佳宝飞机 有限公司

服务通告: JSB 012-7
发行: 7
日期: 2020年11月6日
主题: 佳宝发动机飞轮螺栓

佳宝服务通告	佳宝发动机飞轮螺栓
JSB 012-7	2020年11月6日

图2—平垫片和Nordlock自锁垫片的对比

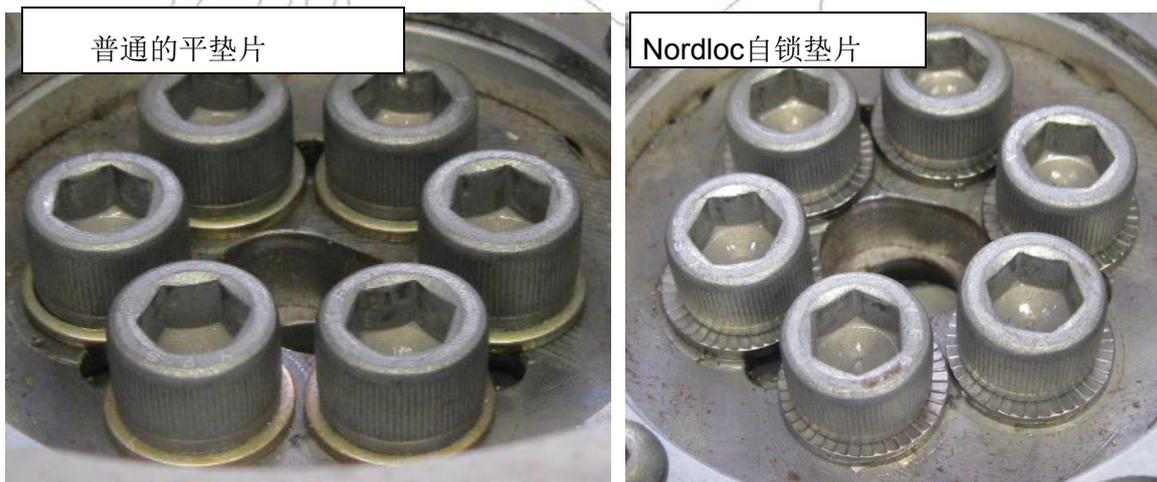
飞轮螺栓必须用Nordloc自锁垫片（应将以前使用平垫片或者Belleville弹簧垫片替换掉）。配备任何飞轮螺栓的佳宝发动机（如表1所述）现在都应该使用Nordloc自锁垫片。这些垫片可按照下图2所示，通过目视检查很容易识别。

当Nordloc自锁垫圈用于铝表面时，必须使用钢板保护铝表面。这些可以从佳宝买到。

要寻找使用Nordloc自锁垫片安装飞轮螺栓的步骤，可参考佳宝发动机大修手册JEM0001（通常检查最新的版本）。安装中最大的区别是，使用Nordloc自锁垫片安装的螺栓**千万不能使用乐泰胶**。使用Nordloc自锁垫片安装的螺栓扭矩设置也不同。
